## リコール届出一覧表

リコール届出日：平成18年5月31日

リコール届出番号	外-1302	リコール開始日	平成18年6月1日
届出者の氏名又は名称	フォルクスワーゲン グループ ジャパン株式会社	製作国：ドイツ連邦共和国 製作者名：フォルクスワーゲン株式会社 問い合わせ先：フォルクスワーゲン カスタマー センター (フリーフォン)0070-800-551133 (アドレス) <a href="http://www.volkswagen.co.jp/H">http://www.volkswagen.co.jp/H</a>	
不具合の部位(部品名)	原動機(制御コンピュータ)		
不具合状態にあると認める構造、装置又は性能の状況及びその原因	原動機制御コンピュータのプログラムが、始動直後等の冷機時に、O2センサのセラミック部の温度を急激に上昇させる制御となっているため、外気温が低い気象条件下で、セラミック部に水が付着している場合、セラミックに亀裂が発生することがある。そのため、適切な空燃比制御ができず、最悪の場合、排出ガス値が基準を超えるおそれがある。		
改善措置の内容	全車両、O2センサを良品と交換する。なお、平成16年7月22日付け「届出番号外1143」の作業において、エンジンECUの制御プログラムを書き換えられていない車両は対策プログラムに更新する。		
不具合件数	274件	事故の有無	0件
発見の動機	市場からの情報による。		
自動車使用者及び自動車分解整備事業者等に周知させるための措置	<ul style="list-style-type: none"> <li>・ 使用者：ダイレクトメールで通知する。</li> <li>・ 自動車分解整備事業者：日整連発行の機関誌に掲載する。</li> <li>・ 改善実施済車：後面ガラス左下隅に外-1302のステッカーを貼付する。</li> </ul>

### 改善箇所説明図

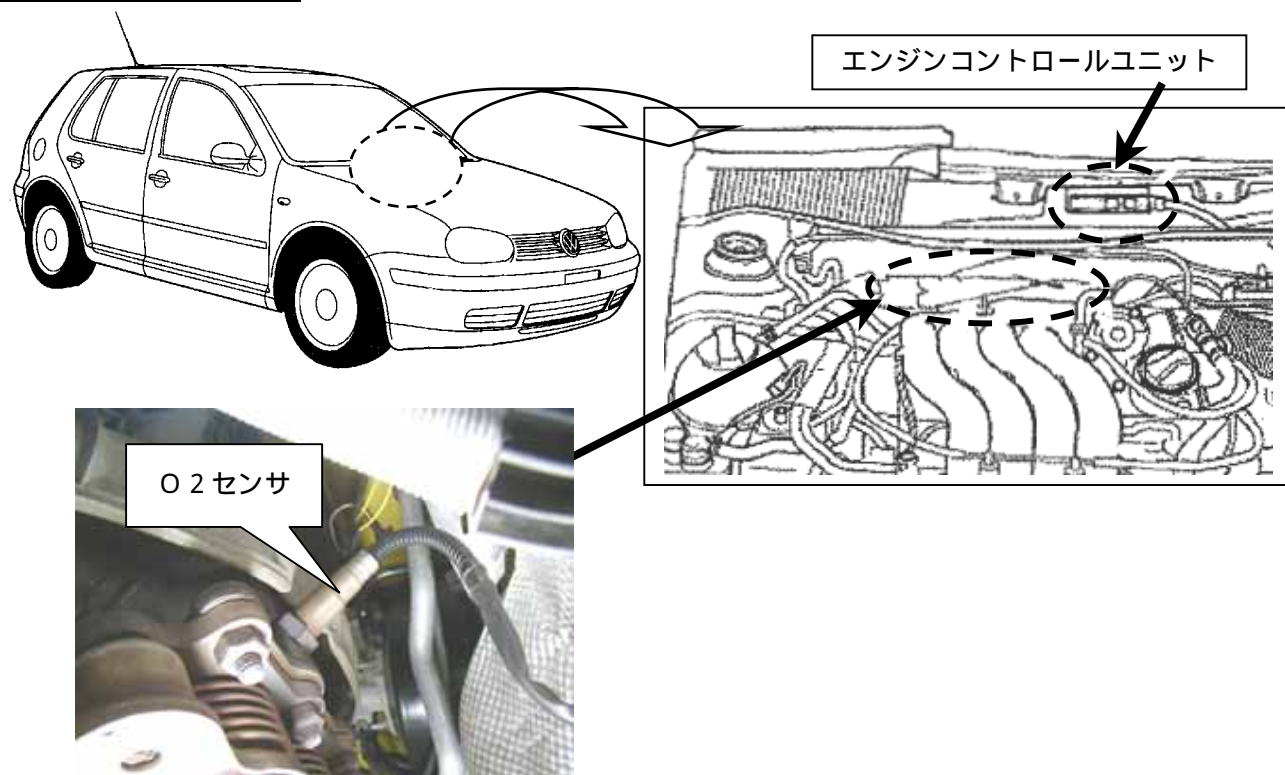
原動機制御コンピュータのプログラムが、始動直後等の冷機時に、O2センサーのセラミック部の温度を急激に上昇させる制御となっているため、外気温が低い気象条件下で、セラミック部に水が付着している場合、セラミックに亀裂が発生することがある。そのため、適切な空燃比制御ができず、最悪の場合、排出ガス値が基準を超えるおそれがある。

全車両、O2センサーを良品と交換する。なお、平成16年7月22日付け「届出番号外1143」の作業において、エンジンECUの制御プログラムを書き換えられていない車両は対策プログラムに更新する。

識別：キャンペーンステッカーに「24H9、日付(西暦・月・日の順)、ワークショップスタンプ」を記入し、スペアタイヤ収納部左側面に張付ける。
